仕様変更一覧

ハイサッシ対応への仕様変更 (H2,400 対応範囲拡大及び納まり変更)

② 引き戸(上吊)縦枠下地「縦枠勝ち納まり」から「上枠勝ち納まり」へ変更

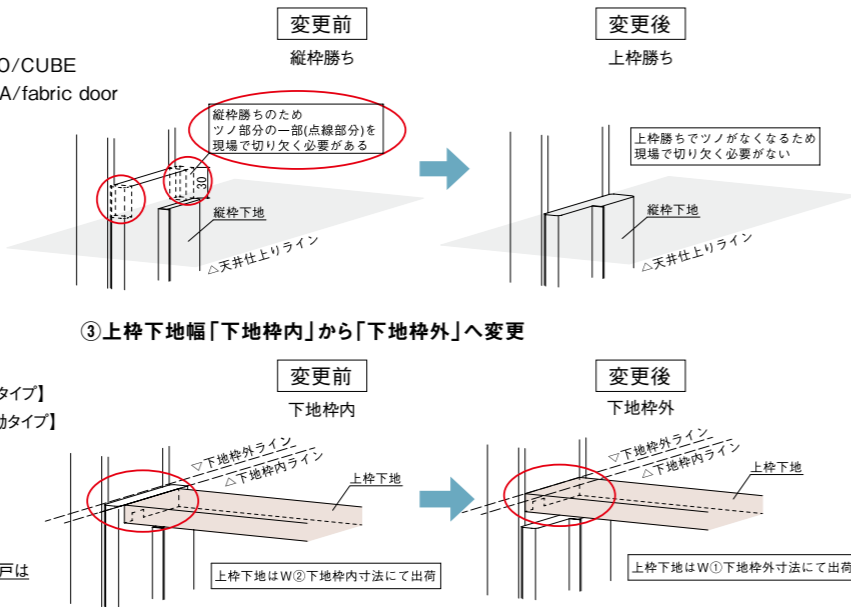
③ 上枠下地幅「下地枠内」から「下地枠外」へ変更

片引き戸(上吊)
引込みポケット戸(上吊)
アウトセット片引き戸【エンド枠付】(上吊)
2枚引違い戸
2枚引込み戸
3枚引込み戸
3枚引違い戸(上吊+床付レール/面付)【連動タイプ】【非連動タイプ】
3枚引違い戸(上吊+床付レール/埋込V)【連動タイプ】【非連動タイプ】
【特注】2枚引分け戸
【特注】4枚引込み戸
【特注】4枚引違い戸【2本溝】【4本溝】
※開き戸/親子戸は「縦枠勝ち納まり」のまま変更ありません。
※アウトセット片引き戸【エンド枠なし】/【特注】アウトセット引分け戸は変更ありません。
※③上枠下地幅変更のアウトセット片引き戸【エンド枠付】は戸先側が「下地枠外位置」です。

④ 2×4工法 開き戸・親子戸(グランデ)・物入開き戸 下がり壁の上枠厚み変更

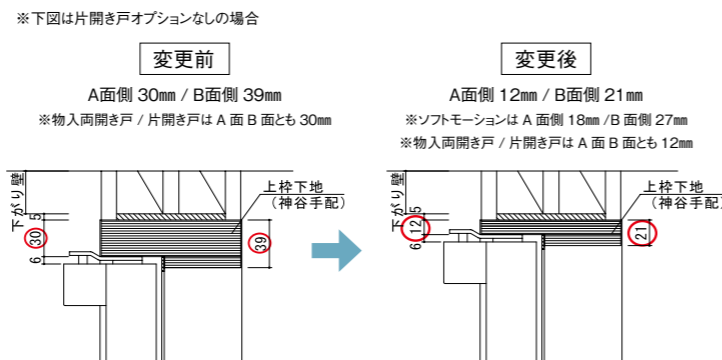
■対象開閉様式
片開き戸/片開き戸(ソフトモーション)/片開き戸(隠し丁番)/
親子戸(GRANDEシリーズ)/
物入両開き戸/物入片開き戸
※上記開閉様式の2×4工法かつ下がり壁納まりの場合

① ガラス吊元下部切り欠き運用変更

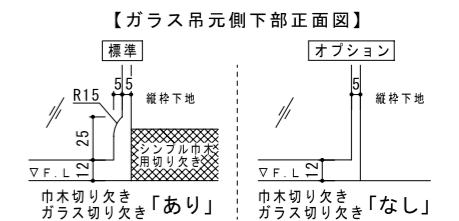
シンプル巾木を避けるため、ガラスの吊元側下部に行っているガラス切り欠きですが、縦枠下地の巾木切り欠きなしを選択された場合は、縦枠下地・ガラスの両方が切り欠きなしの運用に変更いたします。

【標準】 縦枠下地巾木切り欠き「あり」→ガラス下部切り欠き「あり」
【オプション】 縦枠下地巾木切り欠き「なし」→ガラス下部切り欠き「なし」
※上記以外の組み合わせは対応不可。
※下地枠切り欠き加工なしで巾木を使用した場合、扉を開けた時にガラスと巾木が干渉する恐れがあります。

② 見切り材の色変更

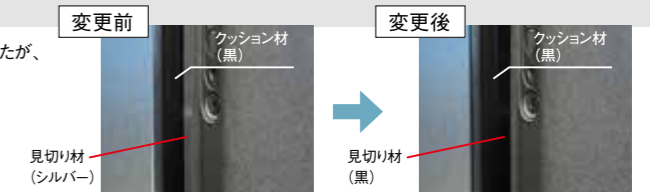
これまではシルバー色の見切り材に、ブラック色のクッション材を取り付ける仕様でしたが、見切り材もブラック色に統一することで意匠性を高めました。

① 天井高納まり上枠下地の廃止

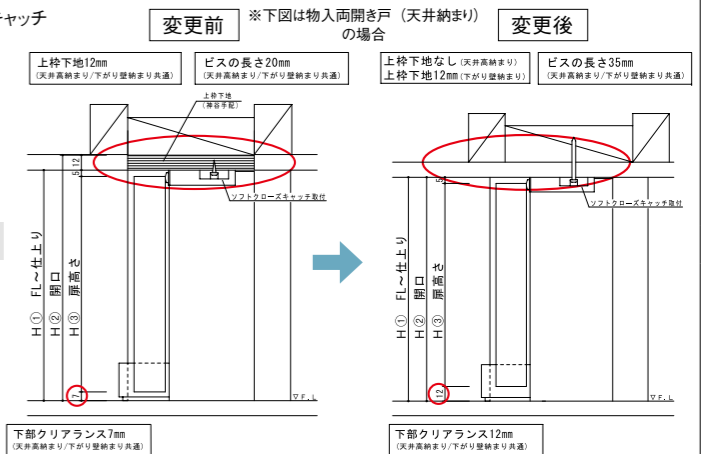
現場の施工性向上のため、天井高納まりの上枠下地を廃止し、ソフトクローズキャッチ及びプッシュラッチオプション用のビスを長くしました。
※下がり壁納まりの上枠下地は廃止いたしません。ビスの長さは35mmに変更いたします。
※物入連続開き戸/MM6型もビスの長さは35mmに変更いたします。
